議案第 1 2 号

市川市文化会館大規模改修機械設備工事請負変更契約について

工事請負変更仮契約書

配置図

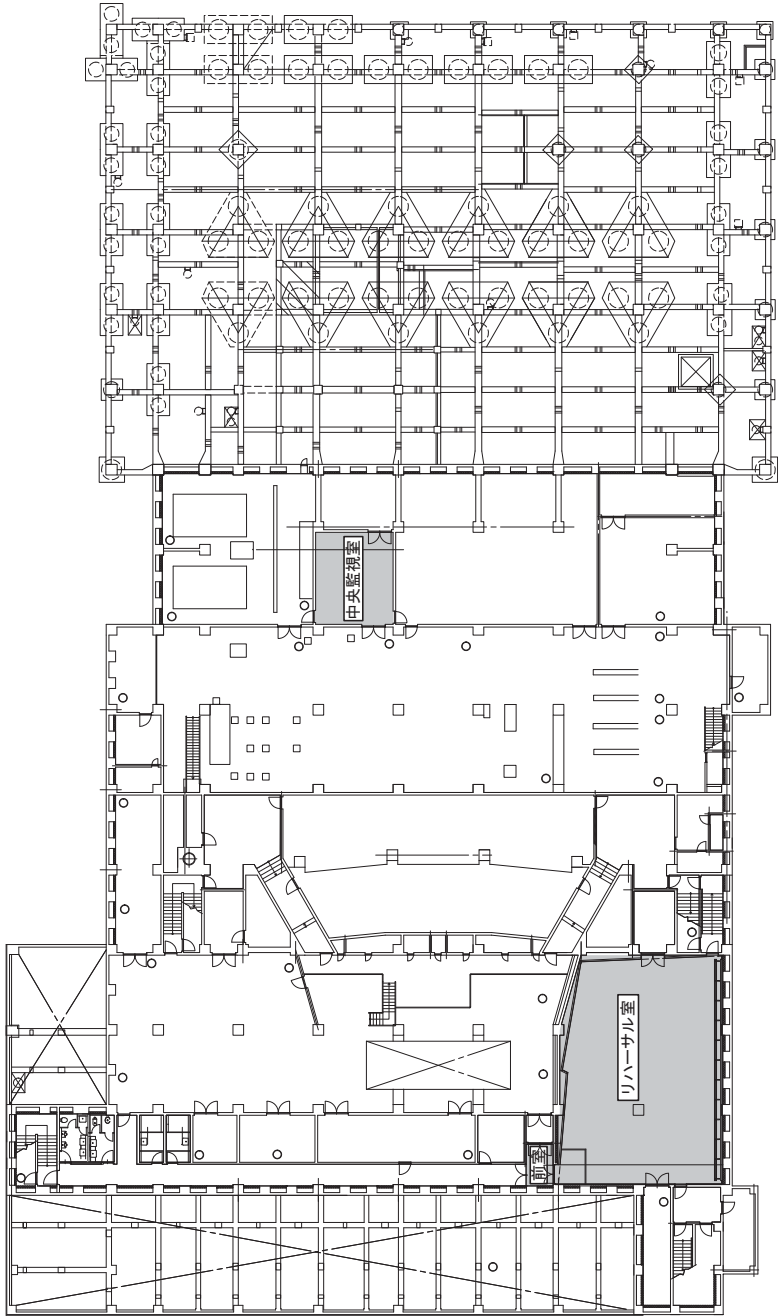
■ 変更範囲 (内外装工事)

地下2階平面図

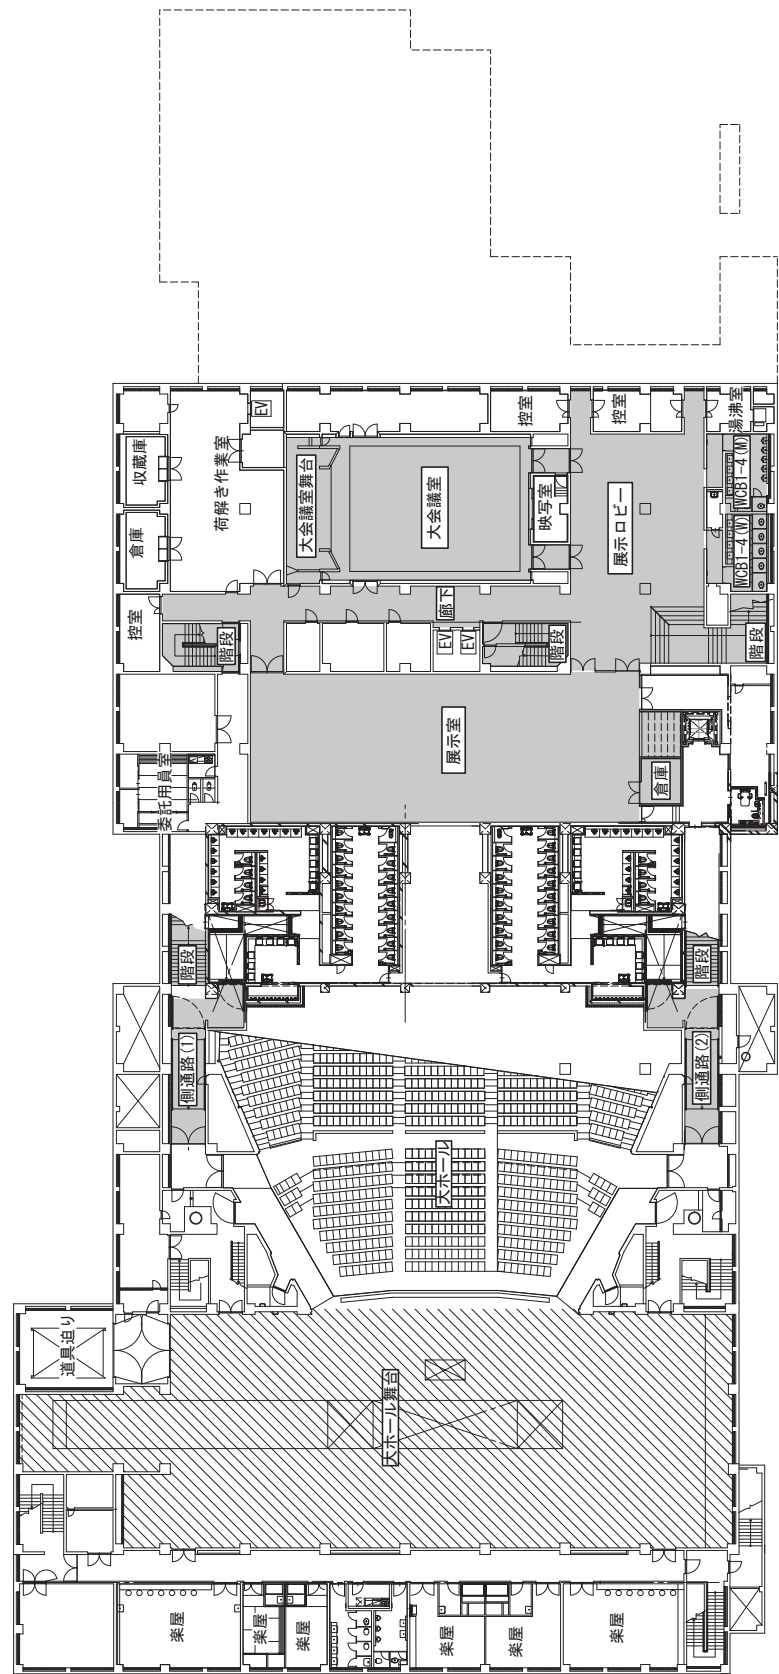
アスベスト除去方法変更範囲
上記以外の変更範囲
(内外装工事)

地下1階平面図

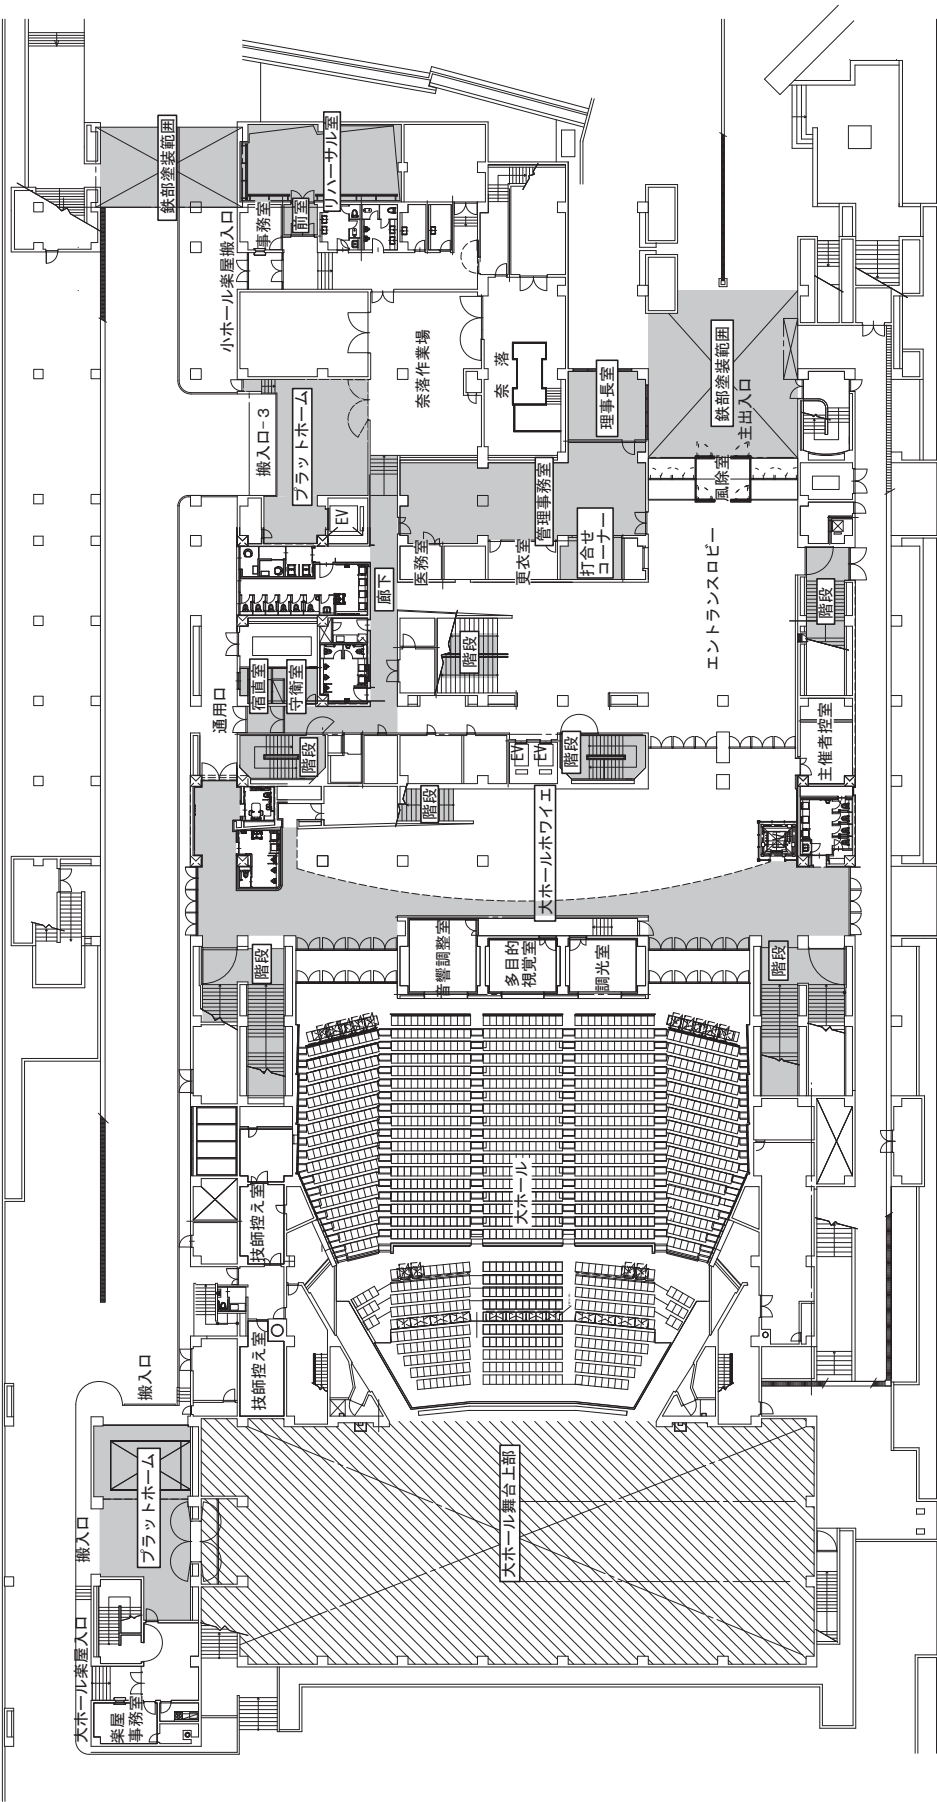
アスベスト除去方法変更範囲
上記以外の変更範囲
(内外装工事)

1階平面図

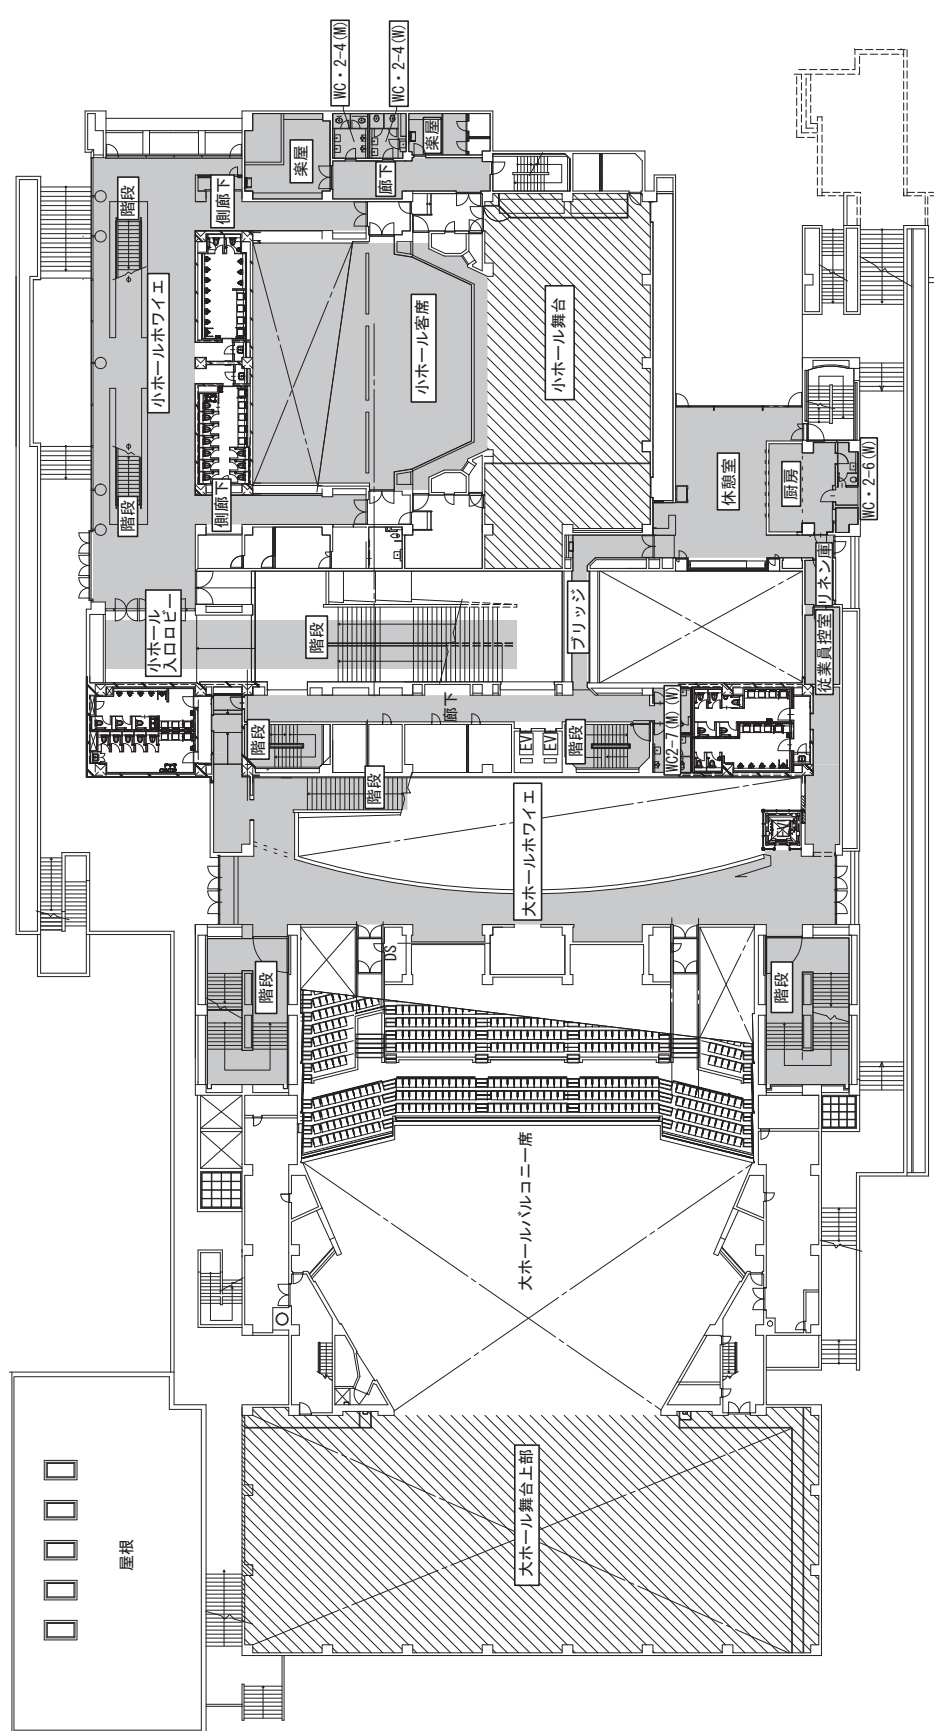
アスベスト除去方法変更範囲
上記以外の変更範囲
(内外装工事)

図面2階平面

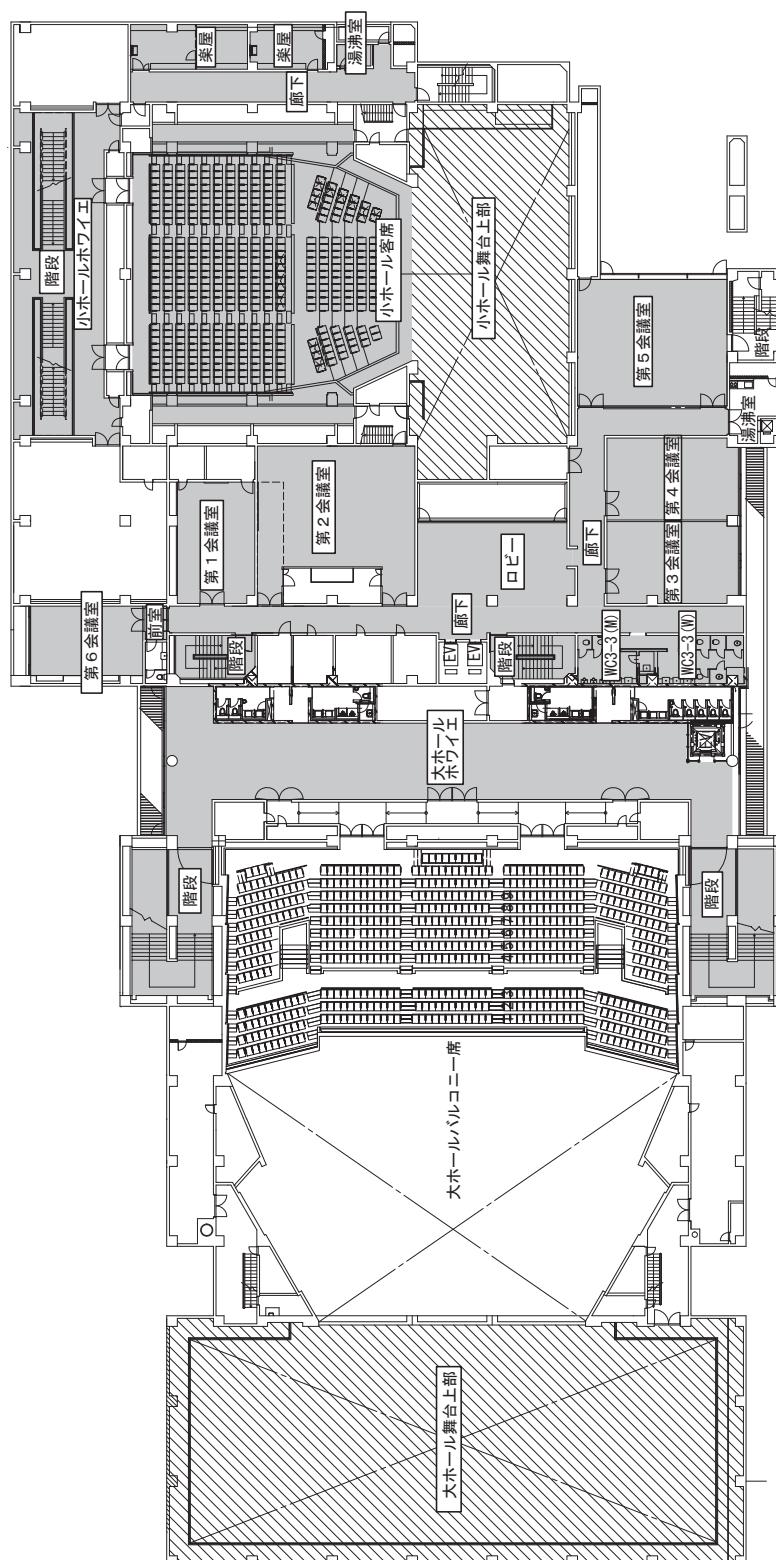
アスベスト除去方法変更範囲
上記以外の変更範囲
(内装工事)

3階平面図

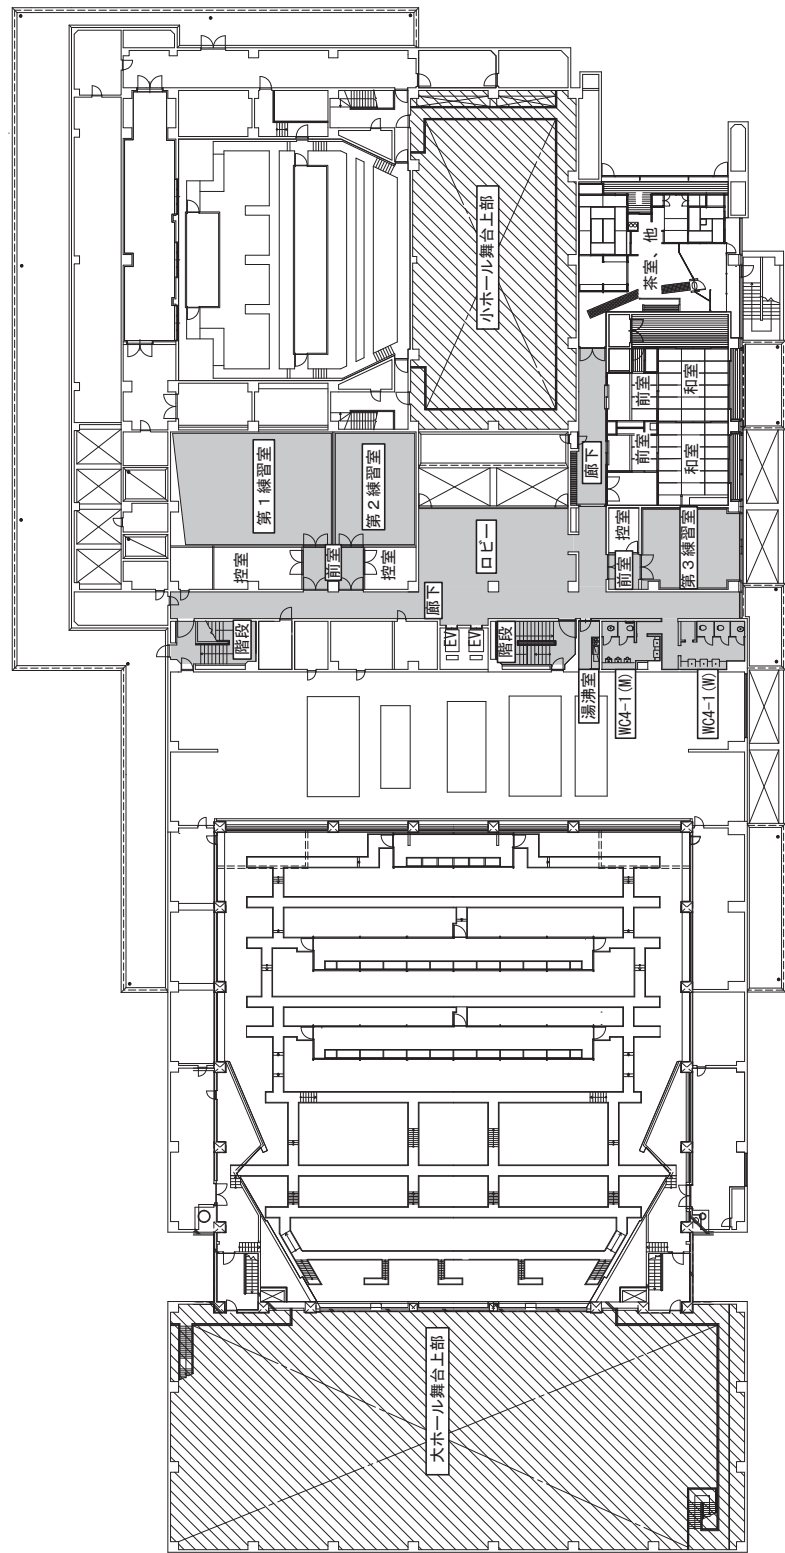
アスベスト除去方法変更範囲
上記以外の変更範囲
(内外装工事)
